# Søknad om endring av reguleringsplan for Down Town med forenklet prosess

Porsgrunn kommune

11. mars 2024 / revidert 19. april 2024

Planens navn: DOWN TOWN reg.endring / Porsgrunn sentrum sør

Forslag til endret plankart

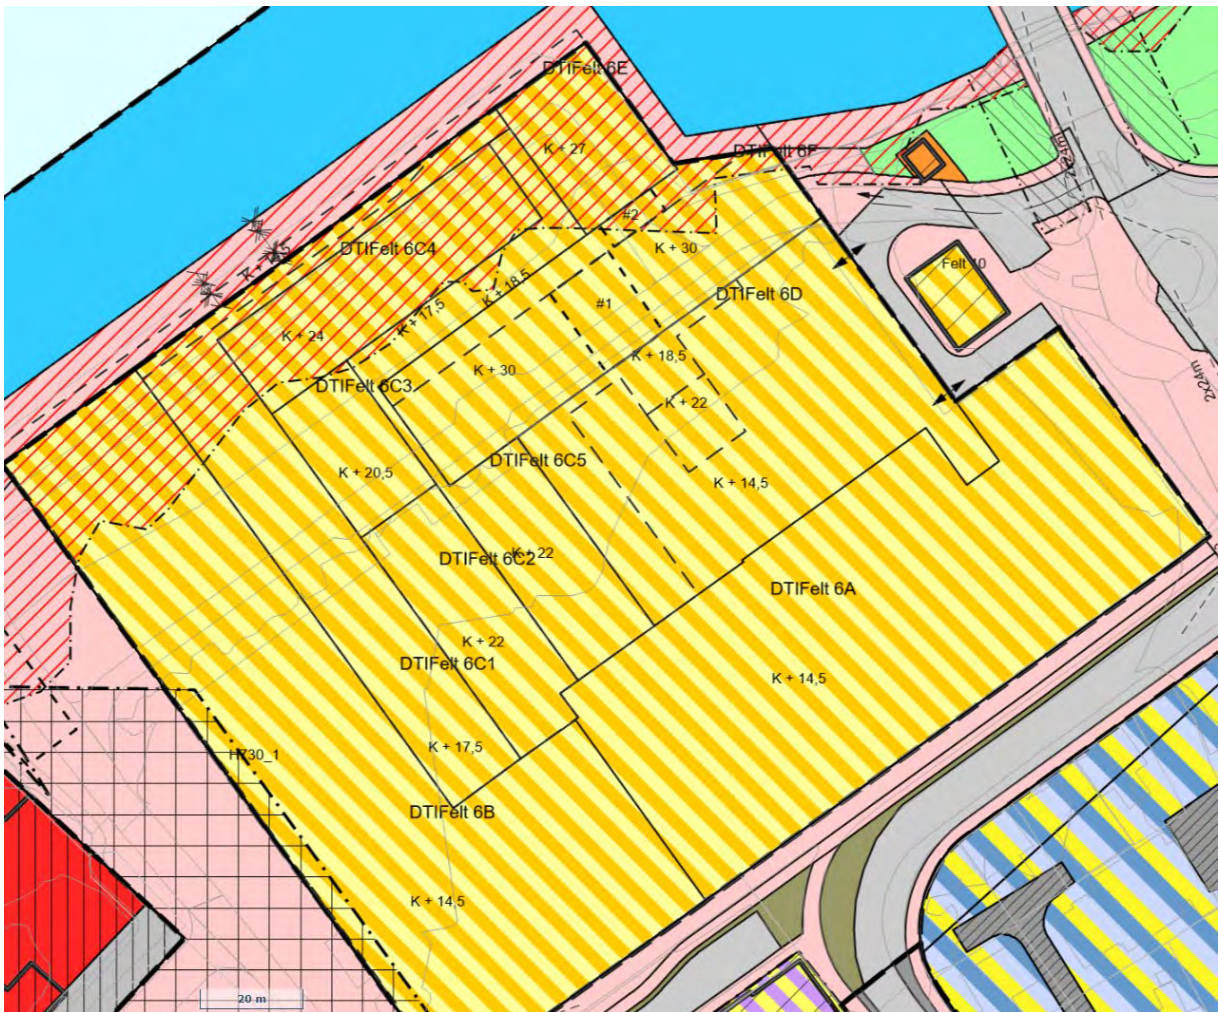
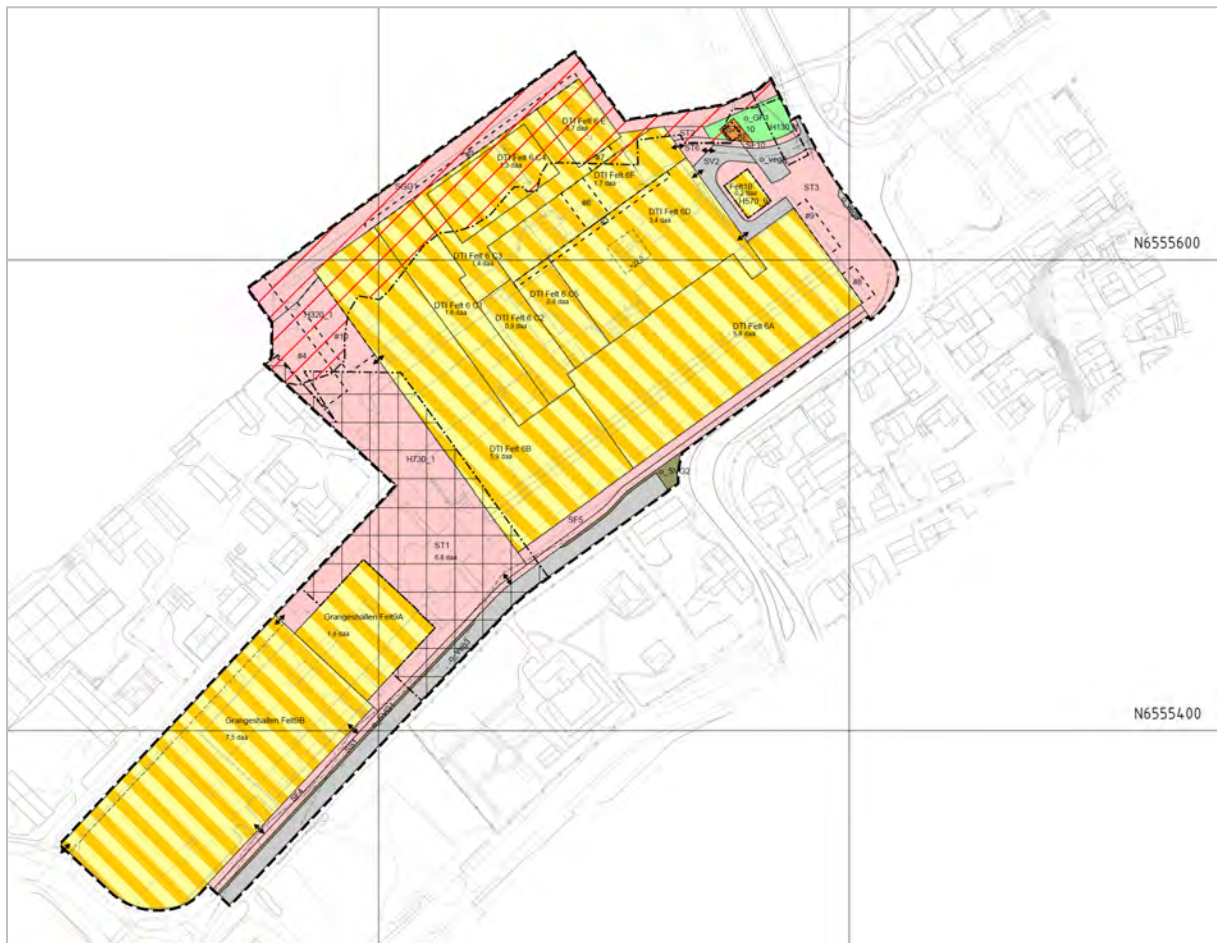
Forslag til plassering på plankartet:

Forslag til endret plankart (plankart datert 28.02.24, utsnitt vist uten tegnforklaring):

## Tak over eksisterende parkeringshus

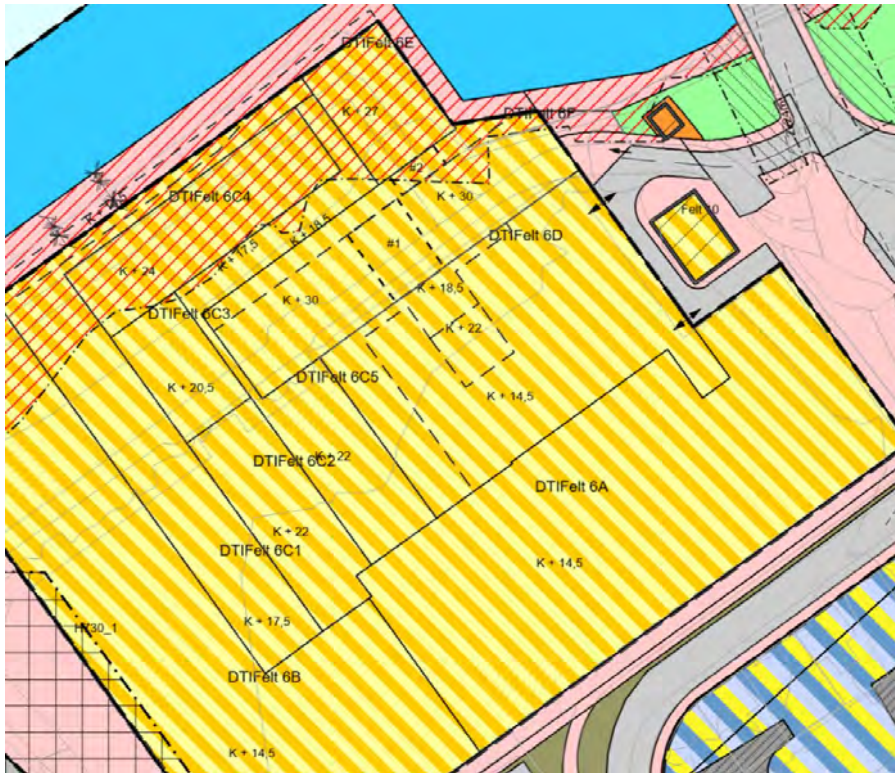
I forbindelse med utbyggingen av elvebredden, så er det foreslått at dagens takparkering blir bygget over med et tak. Under er det vist en illustrasjon på dagens situasjon og ny situasjon med tak over parkeringen. Dagens fasade på parkeringshuset er tenkt oppgradert i forbindelse med tiltaket.

I plankart og bestemmelser er det behov for å øke høyden på gesimslinjen for den delen av takflaten som er regulert til kote 14,5 m opp til kote 18,5 meter. I dag er feltet delt inn i 3 ulike høyder på 14,5 og 18,5 og 22,0. Feltet som i dag er regulert til 14,5 endres til 18,5

Skisse: Plankartet endres ved at område markert med rødt heves fra kote 14,5 til kote 18,5.

### (d) #5

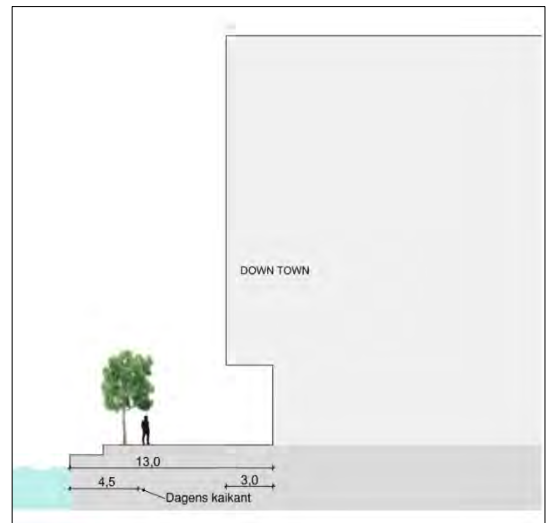
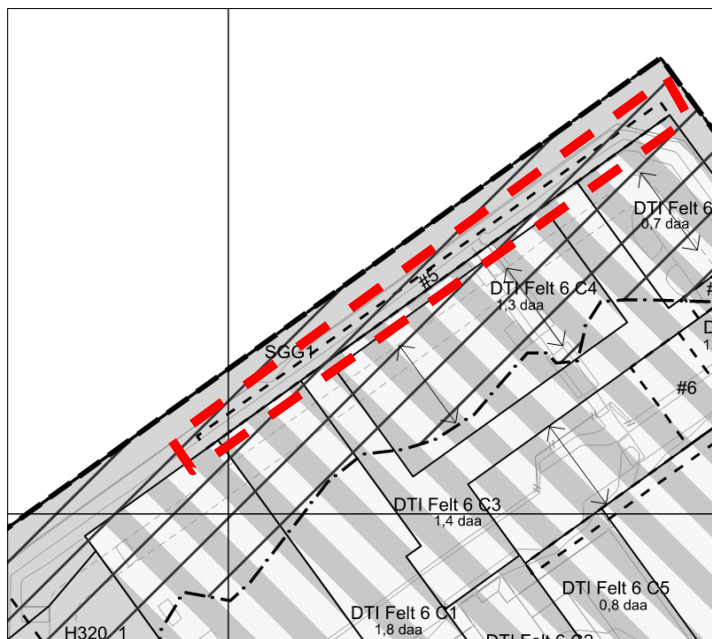
Endringen i plankartet og bestemmelsene er gjort for å tydeliggjøre intensjonene i gjeldende og ny plan om å tillate utkraging av bebyggelsen i feltet. I dag så står bestemmelsens om utkragingen flere steder i planbestemmelsens i både 383 og 387. Forslag om at det legges inn et bestemmelsesområde #5 for å samle og konkretisere bestemmelsen som er omtalt i punkt 5.2 felt 6 og punkt 4.15.

Det er foreslått en reduksjon av bestemmelseområdet, slik at muligheten for utkraging mot sør ikke går helt ned til hjørnet på bebyggelsen og feltet er vist noe mindre enn i gjeldene regulering.

Byggegrense for felt 6 mot Porsgrunnselva (mot vest) kan variere. Byggegrensa skal i gjennomsnitt være minimum 13,0 m fra veggliv i 1.etg til kaikant. Avstand mellom veggliv i 1.etg og kaikant skal ikke være under 10,0 m. Eventuelt 2. etg. og videre etasjer oppover kan trekkes inntil 3,0 m ut fra veggliv i 1.etg. Eventuelle flytebrygger regnes ikke som kaikant.

Høyden på bebyggelsen tillates lik som byggehøyden på tilgrensende felt 6.

Det tillates etablert søyler for overforliggende bebyggelse i bestemmelsesområdet.

Det skal være en fri høyde på minst 3,5 meter mellom gulv og tak i passasjen under utkraget bygning.

4.16 Byggegrenser punkt c) fjernes fra plan 383 og 387.

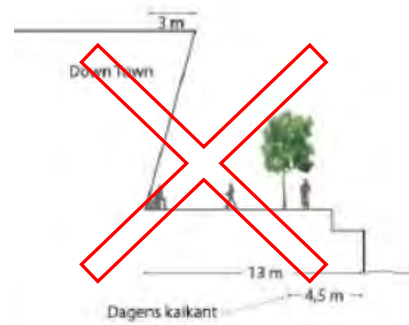
På grunn av endret bebyggelse så foreslås det at skissen som er vist i bestemmelse for område 6 byttes ut med ny skisse, som viser en endret fasade mot Porsgrunnselva, og at skissen flyttes inn til bestemmelsesområde #5.

Figur 2 viser med blå farge regulerte høyder i reguleringsplan fra 2017. Stiplede områder på feltene 6C1 og 6B viser området som det er tillatt oppføring av rekkverk.

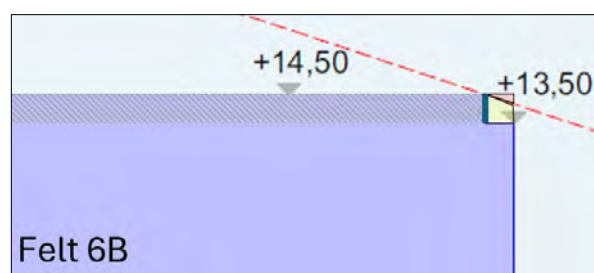
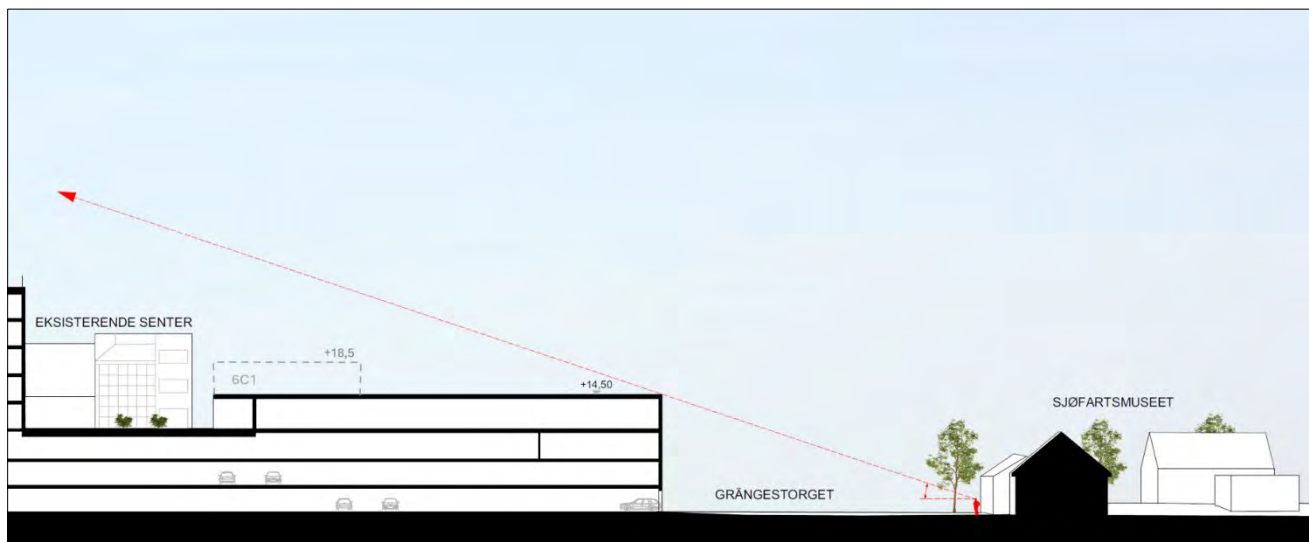
Endringer på felt 6C1 foreslås også tilsvarende løsning med at rekkverket fjernes og gesimshøyden økes med 1 meter.

Konsekvensen av endringsforslaget gjør at gesimsen på ny bebyggelse vil gjøre at siktlinjen som lå til grunn ved reguleringsplanen fra 2017 endres i svært liten grad og økes med 0,3 grader. Fra 18,2 til 18,5 grader. Det er forutsatt at tilbaketrekkingen av rekkverket er på 1 meter. Ved mindre tilbaketrekking vil endringen av gradtallet på siktlinjen bli mindre. Endringen vurderes som marginal og ikke som en vesentlig endring.

## Justeringer av høyder i plankartet

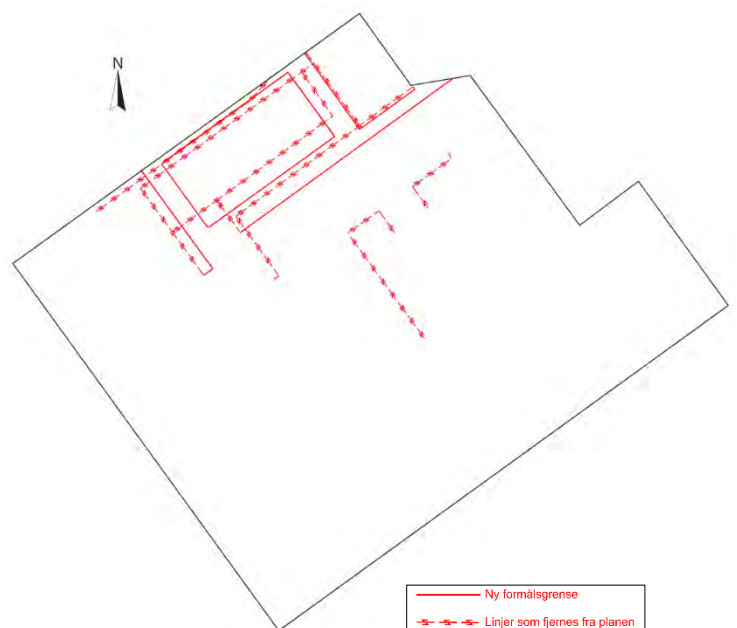
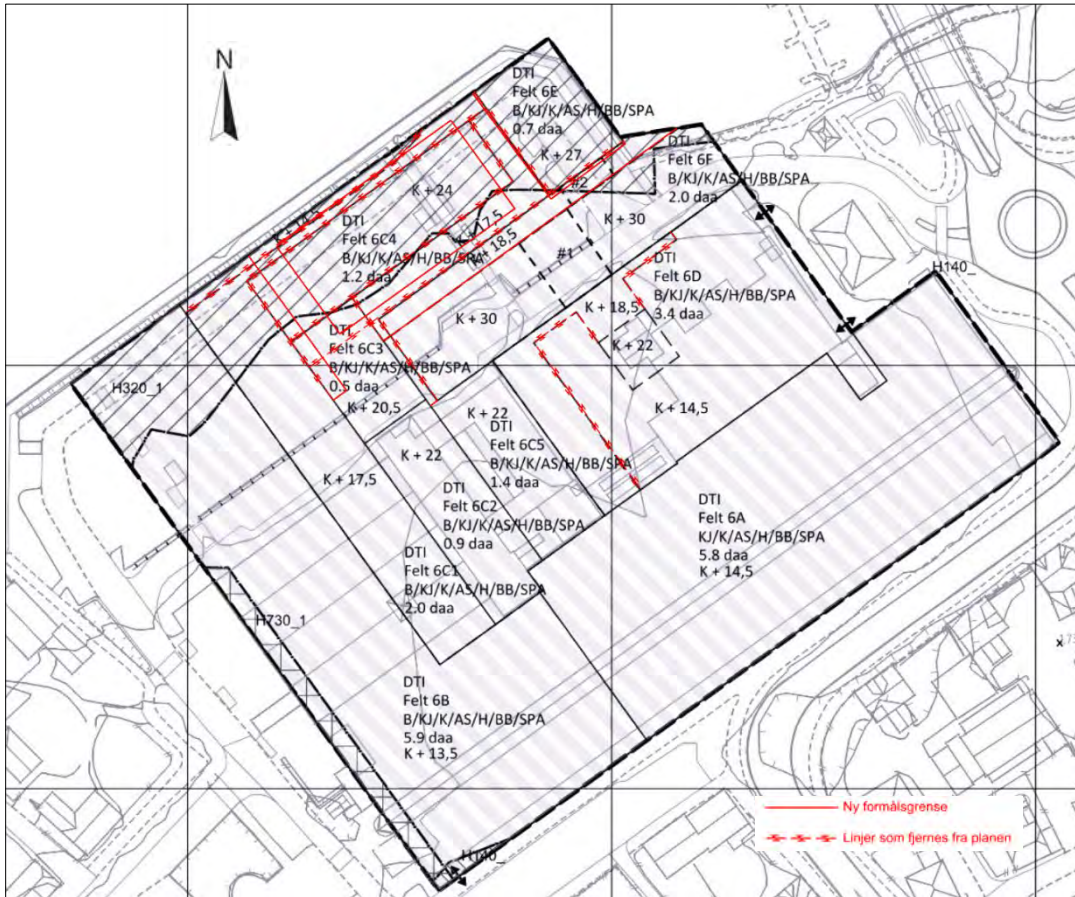
Plangrensene mellom de ulike delfeltene på Down Town er endret slik at de stemmer med ny planløsning. Den største endringen foreslås i forbindelse med økning for å få etablert tak over takparkeringsen på parkeringshuset. Antatt plasseringer av møne som går over gesimshøyden er vist på skissen under som skraverte områder.

Figur 5 viser eksisterende plankart med forslag til endringer av formålslinjer og byggegrenser

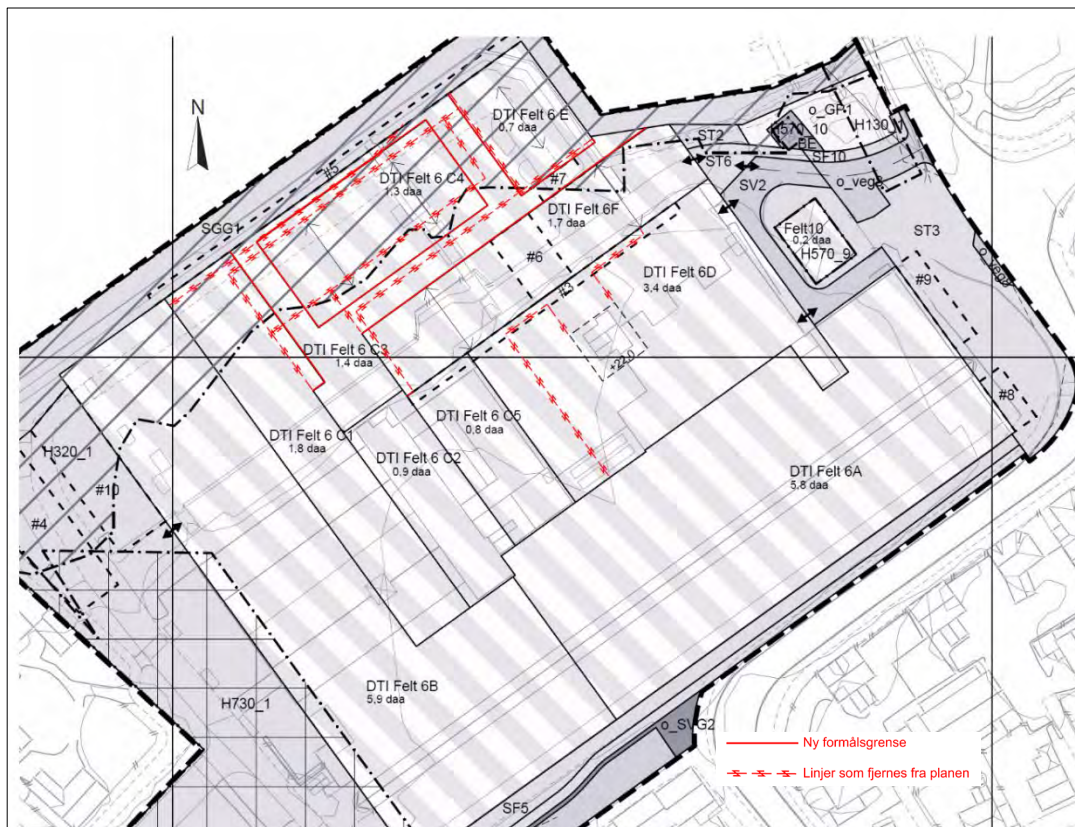
Justering av formålsgrensar skjer som følge av endret plasseringer av bebyggelsen. På skissen til høyde så vises området hvor det er forslag om endringer.

Figur 6 viser forslag til nytt plankart med forslag til endringer av formålslinjer og byggegrenser
